臺中市政府 公告

主旨：公告公開閱覽鑫二能源股份有限公司「臺中市大甲區光明段0283-0000地號土地（順天國中左側看台）建置地面型太陽光電發電設備」設計書圖，請周知。

發電設備基本設計書圖

主旨：檢送修正後之「臺中市立順天國民中學設置太陽能光電球場設置案」太陽光電系統設置規劃平面圖第二版。

第一期

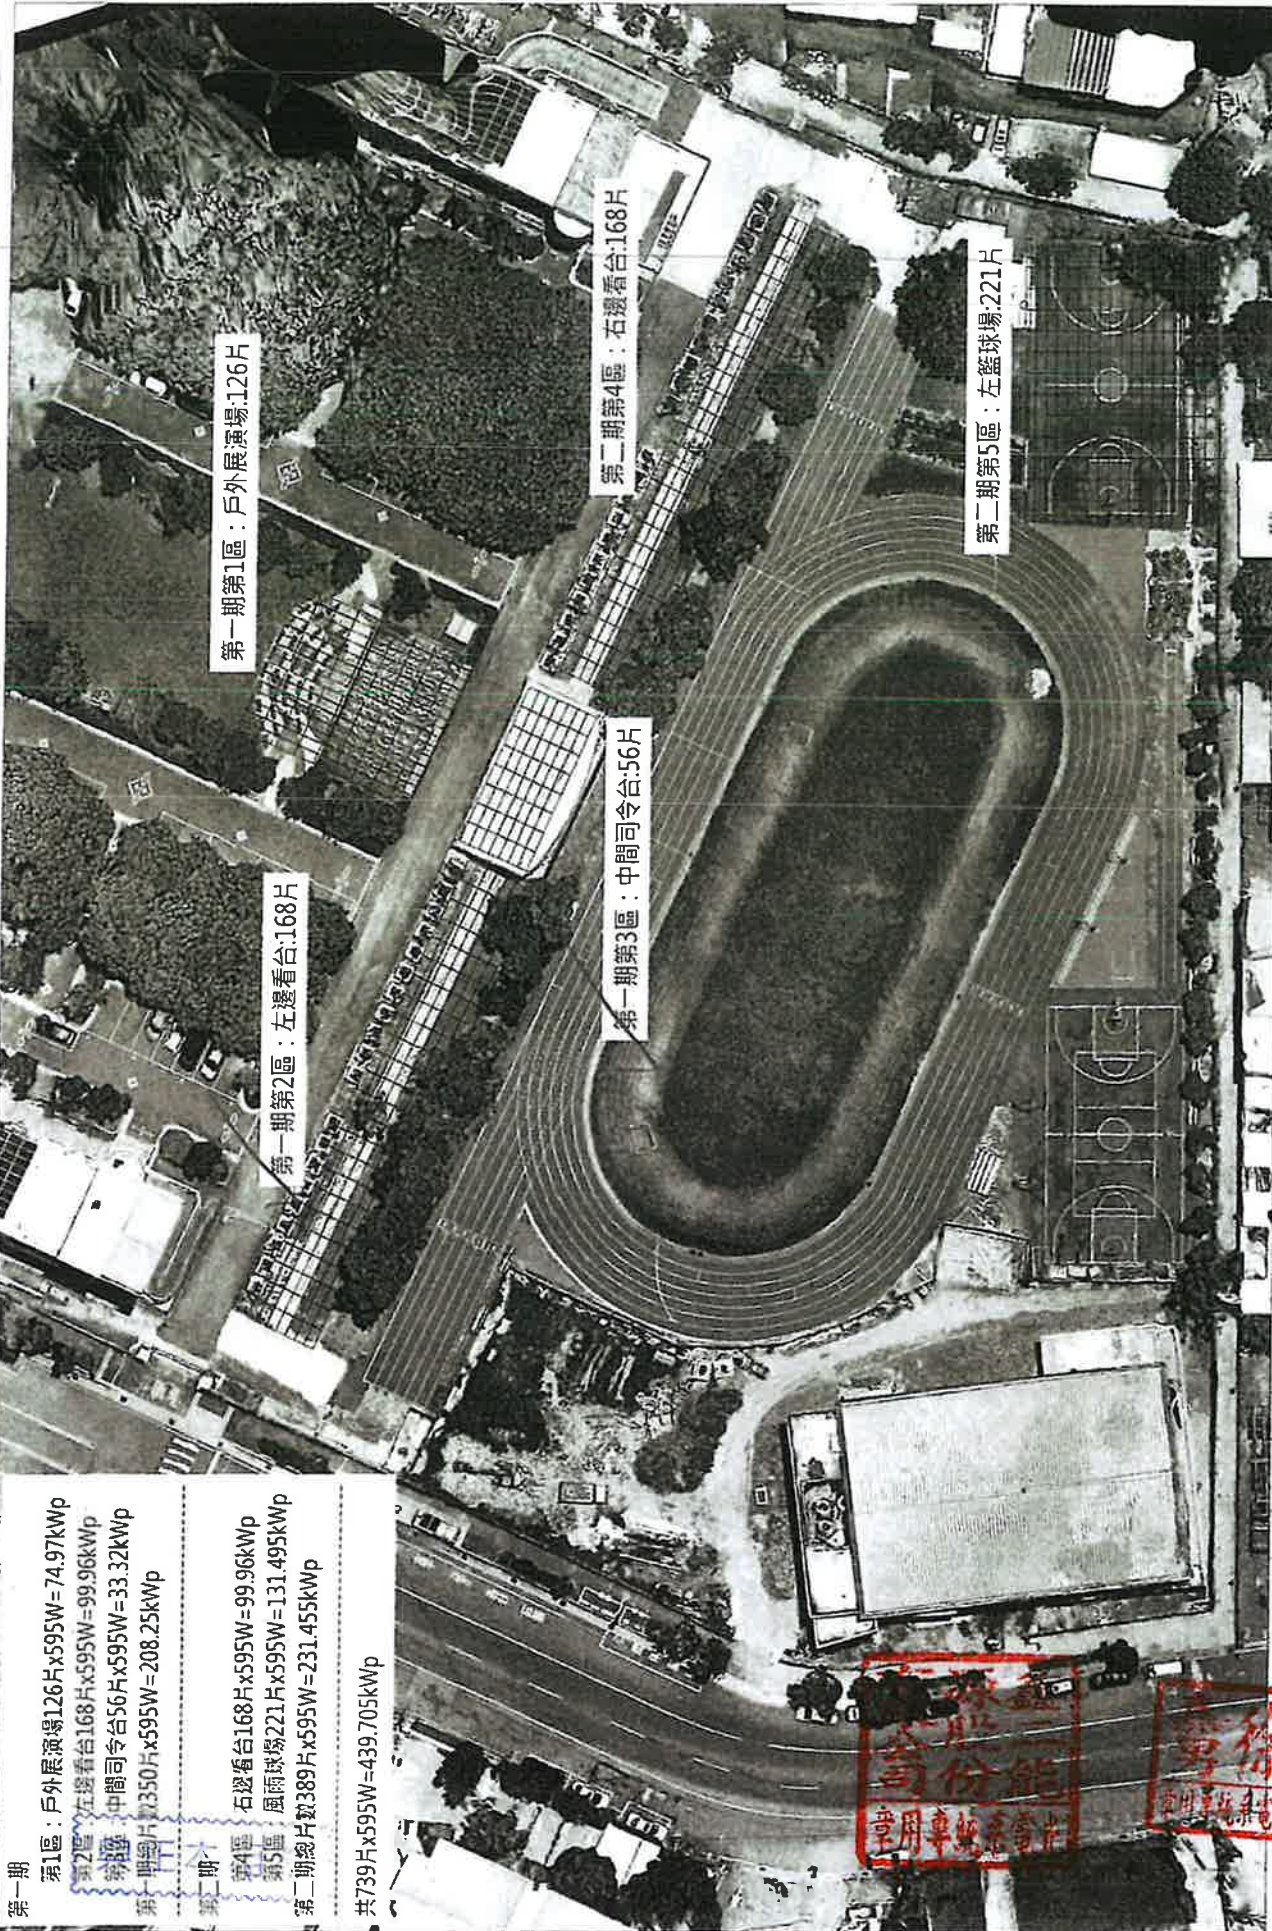
一、依據於民國114年7月17日召開之「臺中市立順天國民中學設置太陽能光電球場設置案」地方說明會會議結論，因應與會民眾對於原規劃設計中較有疑慮之西南側光電籃球場(左籃球場)與光電跳遠場設置位置所提建議，本公司與校方經討論後決議刪減此二處位置之規畫，修正後之規劃平面圖檢附如附件。

- 一、復貴公司114年7月22日鑫二字第1140722001號函暨114年7月25日鑫二字第1140725001號函。
- 二、本案地方說明會會議紀錄及復大甲區庄美里興安路84巷居民陳訴函本校予以備查，然本案場中最鄰近民宅的光電風雨球場（左籃球場）與光電跳遠場等兩處位置，以不施作南向光電板重新進行評估及規劃。
- 三、另經本校114年7月28日主管會議裁示，本案施作工期請排定於114年11月15日後動工。
- 四、綜上，涉及重大內容變更或展延施工期程等事宜，請貴公司依契約規定以書面提出變更，續經雙方同意以書面簽訂契約變更協議書為之，始生效力。

第1區：戶外展演場126片x595W=74.97kWp
 第2區：左邊看台168片x595W=99.96kWp
 第3區：中間司令台56片x595W=33.32kWp
 第4區：第一階片數350片x595W=208.25kWp

第二期

第4區：右邊看台168片x595W=99.96kWp
 第5區：風雨球場221片x595W=131.495kWp
 第二期總片數389片x595W=231.455kWp

共739片x595W=439.705kWp
